BORDEAUX METROPOLE

Plan Climat Air Energie Territorial

Mémoire de réponse aux avis

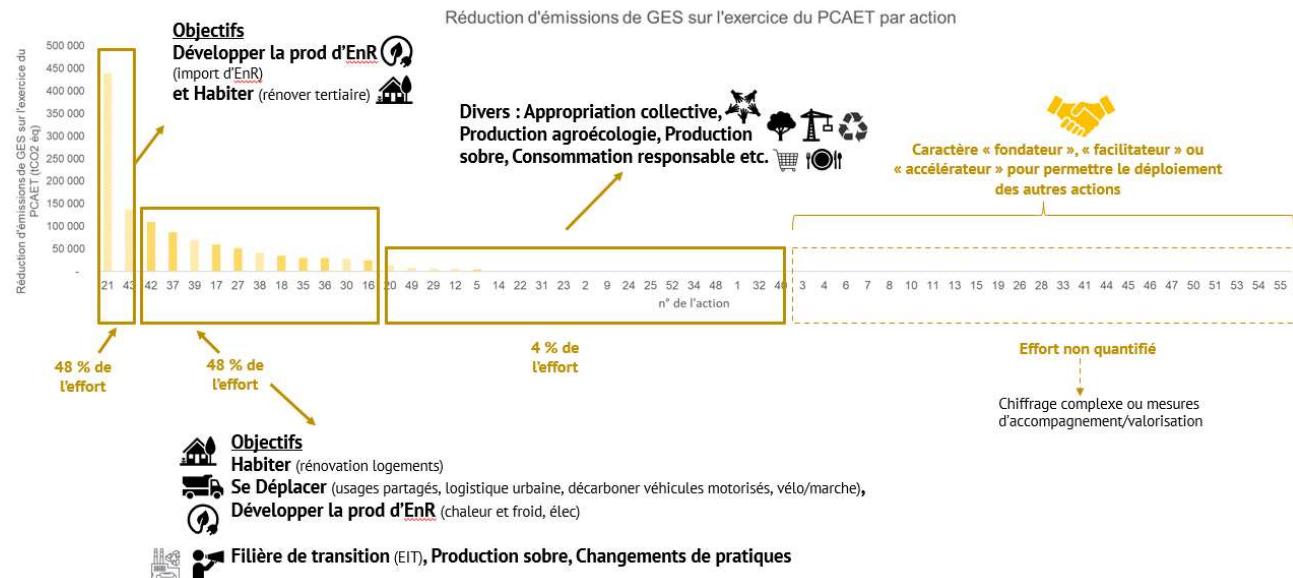
5. La MRAe recommande de définir plus précisément les freins rencontrés sur le territoire à l'atteinte des objectifs régionaux, et d'identifier les leviers mobilisables pour envisager des objectifs plus élevés, d'ici 2030, en matière de réduction de la consommation d'énergie et de production d'énergie renouvelable.

L'objectif du SRADDET de la Région Nouvelle Aquitaine est jugé trop ambitieux pour le territoire métropolitain. En effet, la dynamique actuelle du territoire ne permet pas une réduction si rapide des émissions de GES et consommations d'énergie, les indicateurs n'évoluent pas au rythme espéré du fait, entre autres, de l'augmentation significative de population sur le territoire. De plus, le contexte territorial (forte urbanisation et densité) limite le développement de projets de production d'énergie renouvelable.
